改善箇所説明図

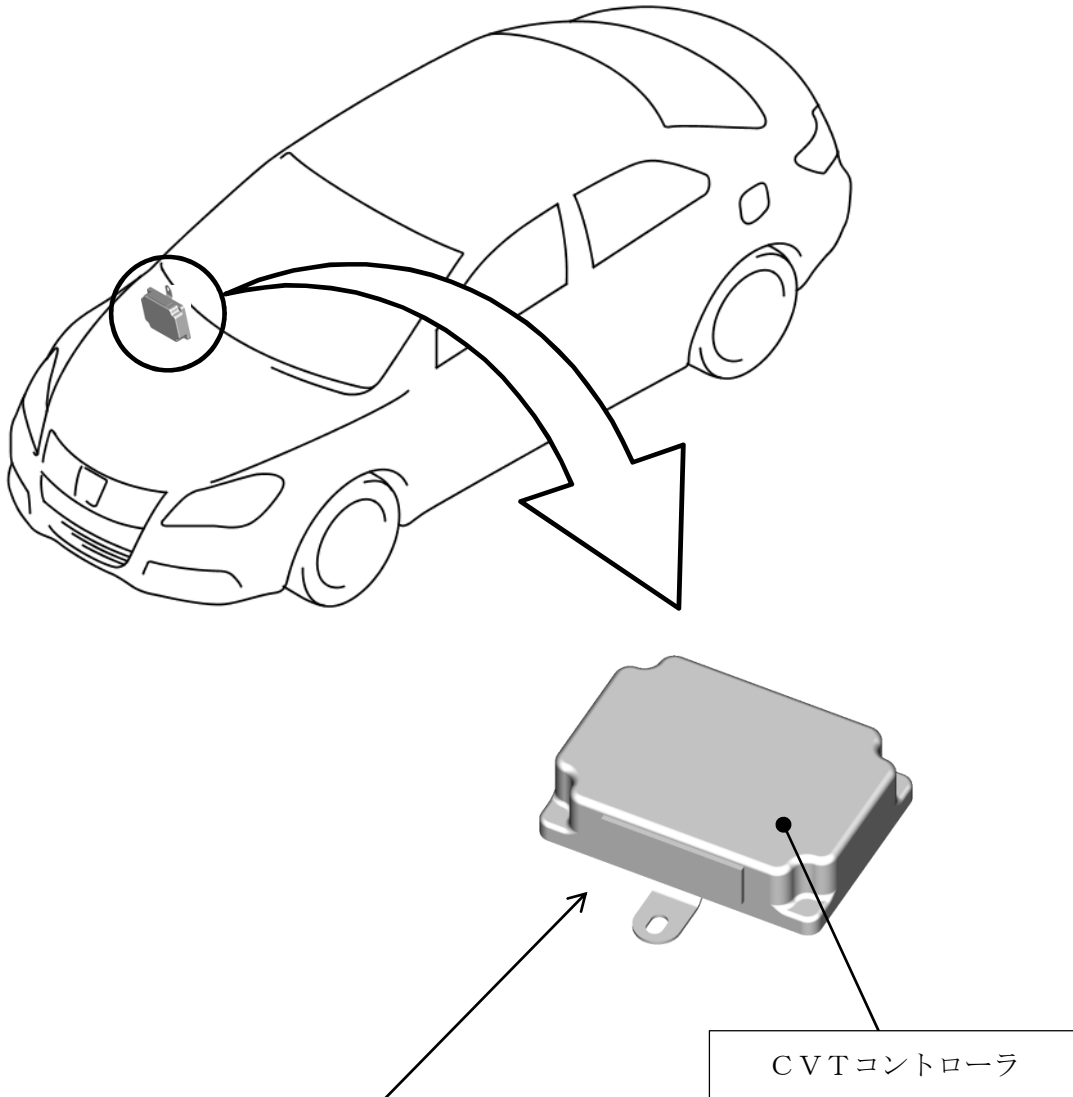
基準不適合箇所

無段変速機（CVT）コントローラにおいて、内部基板に装着している抵抗の製造管理が不適切なため、接合部に亀裂が生じて、抵抗値が高くなることがある。そのため、CVTの油圧制御が不良となり、走行中に車速が低下し、加速が困難になるおそれがある。

改善の内容

全車両、CVTコントローラを良品と交換する。

識別：IDプレートに黄緑色のシールを貼付する。
